Mission régionale d'autorité environnementale
ÎLE-DE-FRANCE

**Avis délibéré
sur le projet « PRD Montparnasse »
de restructuration d'un immeuble de bureaux,
place Raoul Dautry à Paris (75)**

N°MRAe APJIF-2022-014
en date du 24/02/2022

Figure 1: Périmètre du projet et du permis de construire (source : étude d'impact, p. 8)

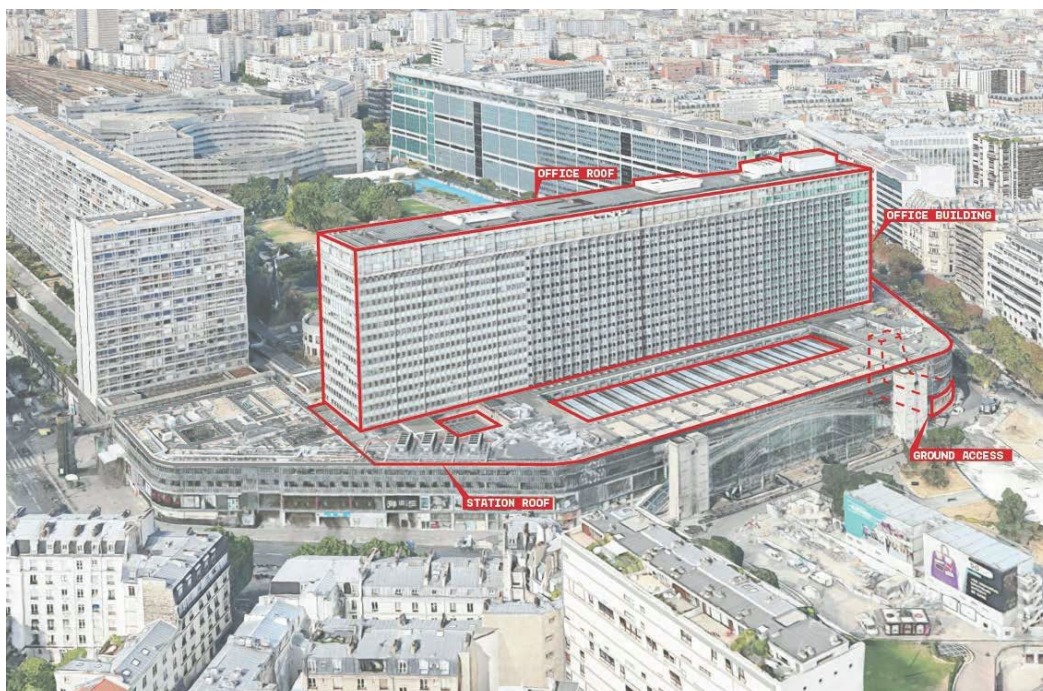
L'étude décrit bien le contexte historique et note que « dans la partie située sous la toiture de la gare, les volumes appartenant à CNP Assurances et ceux appartenant à la SNCF sont largement imbriqués » (p. 6) (cf illustration 1).
